## Certificats d'économies d'énergie

### Fiche de calcul n° BAR-TH-124

#### Chauffe-eau solaire individuel (France d'outre-mer)

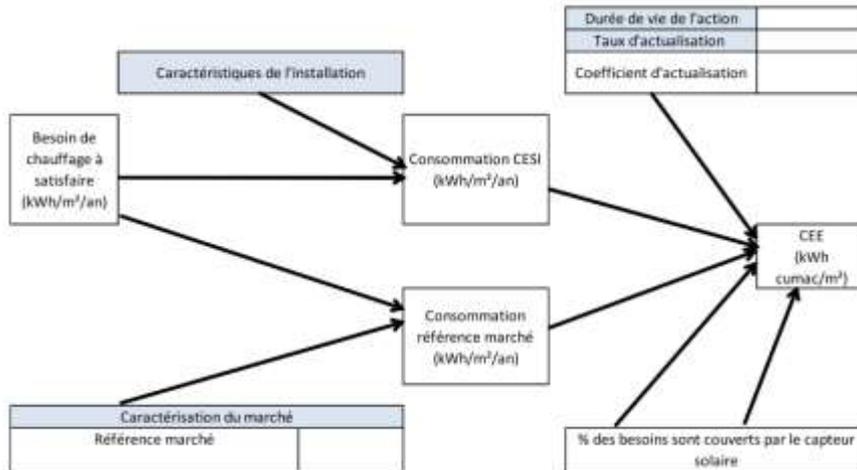
**Supprimé:** Pour les opérations engagées avant le 26/09/2017 : ¶  
 ¶  
 Zone géographique

**Commenté [JM8]:** Plus d'actualité

**Supprimé:** Pour les opérations engagées après le 26/09/2017 :

Zone géographique	Montant en kWh cumac par m <sup>2</sup> de capteur posé		Surface <u>utile</u> de capteurs posés (m <sup>2</sup> )
	Logement existant	Logement neuf	
Guadeloupe / Martinique / Mayotte	<b>6 100</b>	<b>3 100</b>	X S
Réunion	<b>4 600</b>	<b>2 300</b>	
Guyane	<b>5 500</b>	<b>5 500</b>
